改善箇所説明図

基準不適合状態にあると認められる構造、装置又は性能の状況及びその原因

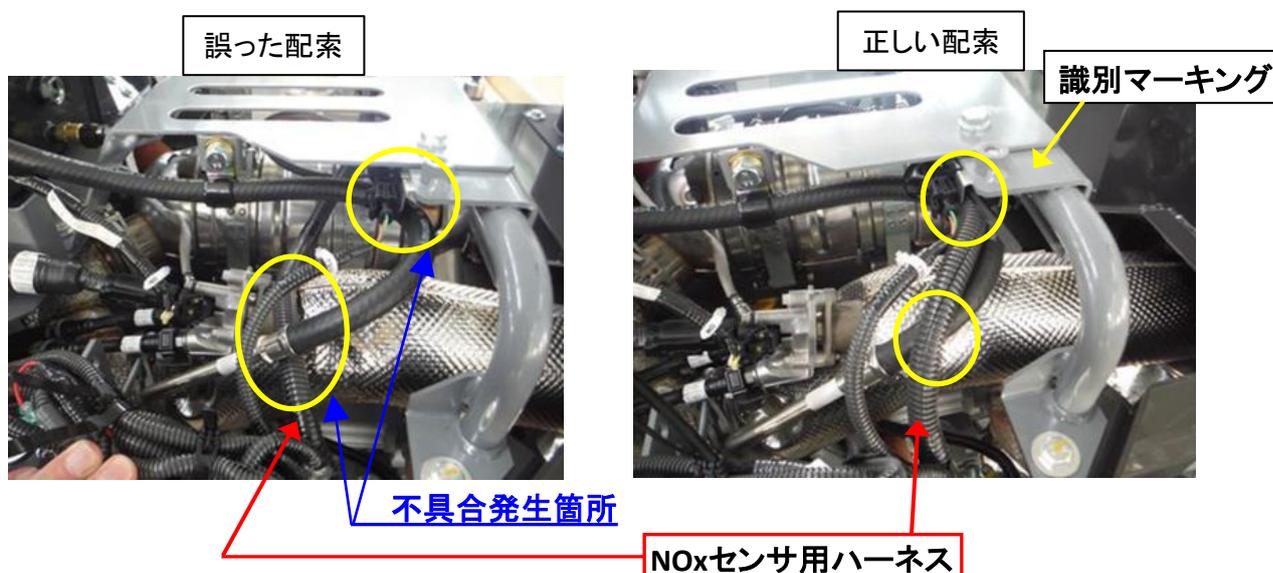
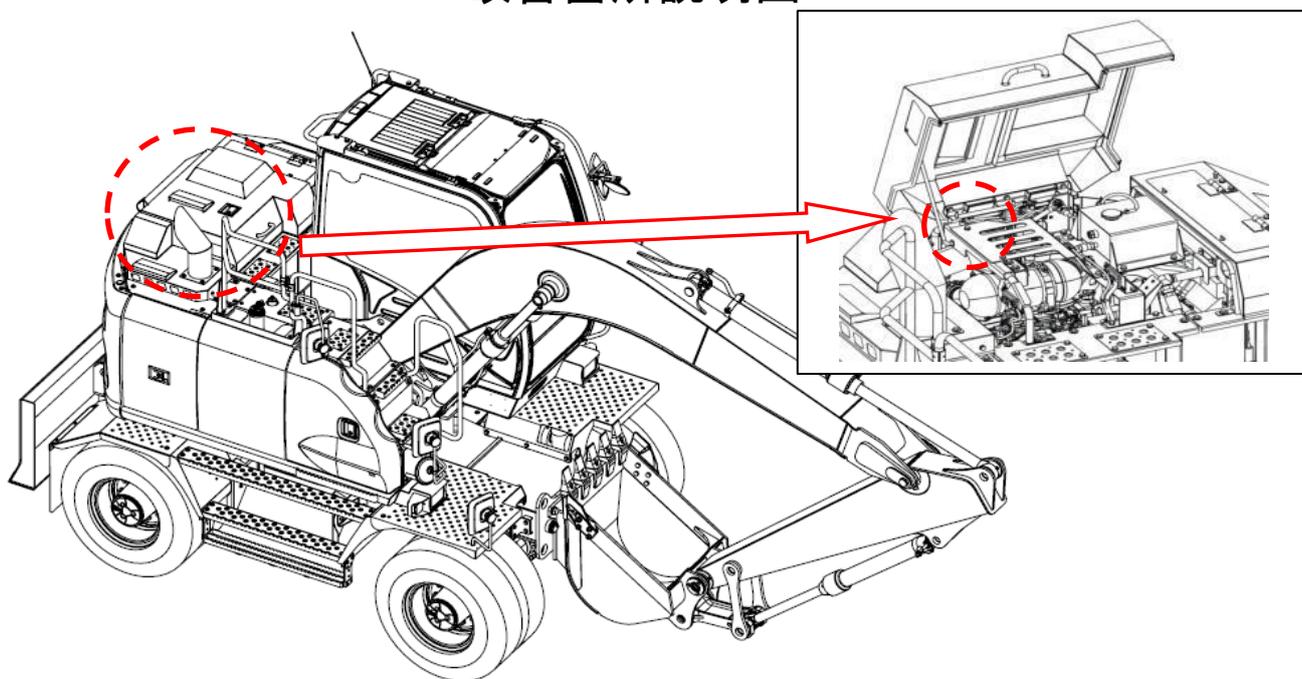
ショベル・ローダの一酸化炭素等発散防止装置において、NO_xセンサー用ハーネスの配策が不適切なため、ハーネスがNO_x後処理装置の高温部に接触することがある。そのため、そのままの状態で使用を続けると、ハーネスの被覆が損傷し、最悪の場合、断線して警告灯が点灯し、フェールセーフ制御となり、原動機の出力が低下するおそれがある。

全車両、NO_xセンサー用ハーネス点検し、配策が不適切なものは、適切に配策する。なお、ハーネスが損傷している場合は、新品ハーネスに交換する。

識別: NO_xセンサー用ハーネスのクランプ部横のブラケットに白色ペイントにてマーキングを行う。
